II/101 Zápy, rekonstrukce mostu ev.č.101-074bČíslo SO/PS /
/ číslo Změny SO/PS:**240 / 1**

Mostní objekt ev.č.101-074b

Změnový list

Věc: **Sdělení projektanta č. 4 – bourání základů pilířů**

DOPLŇKOVÁ SPŘAHOJÍCÍ VÝZTUŽ

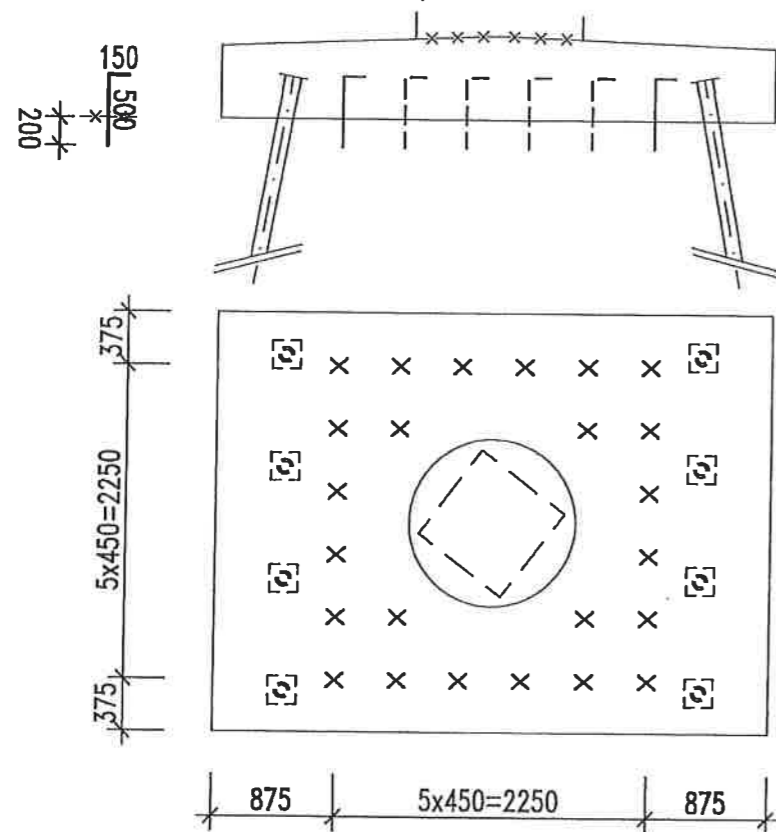
Po odhalení základů pilířů bylo zjištěno, že poloha základů zcela neodpovídá předpokladům projektu PDPS. V průběhu odbourávání základů bylo navíc zjištěno, že výztuž stávajícího základu má oproti původnímu předpokladu a oproti jiným konstrukcím ze stejného období výrazně vyšší krytí. Po odbourání základů na výšku dle PDPS nebyla výztuž odhalena, a tudíž ji není možné provázat s výztuží nového základu. Vzhledem k tomu, že jsou stávající základy provedeny ve velmi dobré kvalitě a využíváme je pro založení nového mostu, není vhodné pokračovat v jejich bourání na nižší úroveň. Na základě této skutečnosti jsou navržena následující opatření:

- Nová přibetonávka nebude se stávajícími základy propojena pomocí původní výztuže, ale bude doplněna o spřahující výztuž ve formě kotviček $\varnothing 10/450 \times 450$ (24 ks na 1 základ) – viz příloha.

vlepeno tmelem na bázi epox. pryskyřice
do otvoru $\varnothing 12$ mm
 $\varnothing 10/450 \times 450$ dl. 0,65 m; 24ks/1zklad

HORSKÁ VPUŠŤ 1:25

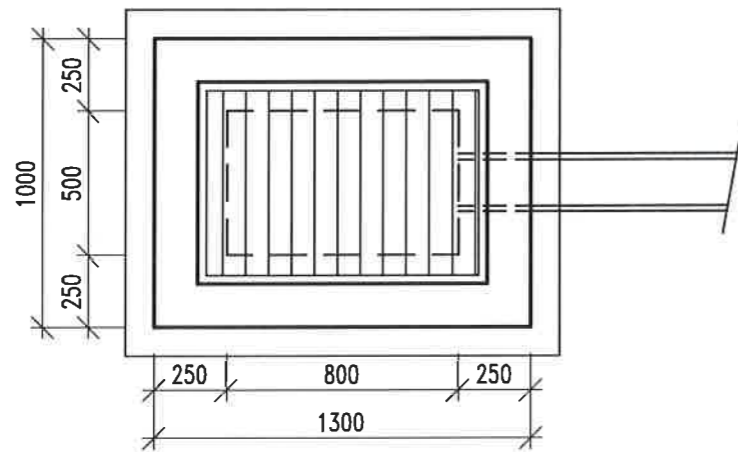
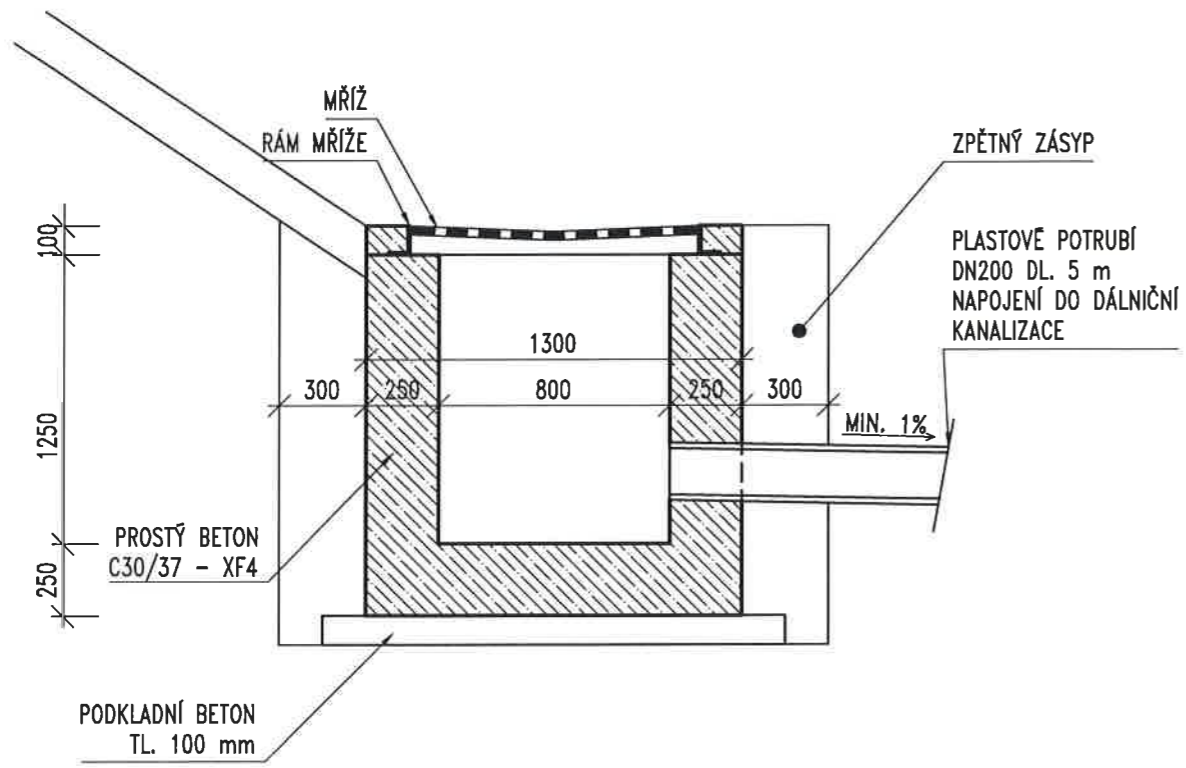
Při provádění pažení a výkopových prací u pilíře P2 byla v blízkosti pilíře zjištěna horská vpust'. Tato vpust' je napojena do šachty dálniční kanalizace. V době prací na pilíři P2 bude přípojka šachty přerušena. Horská vpust', včetně napojení do kanalizace, bude obnovena během provádění terénních úprav pod mostem.

S navrženou obnovou vpustí autorský dozor souhlasí.
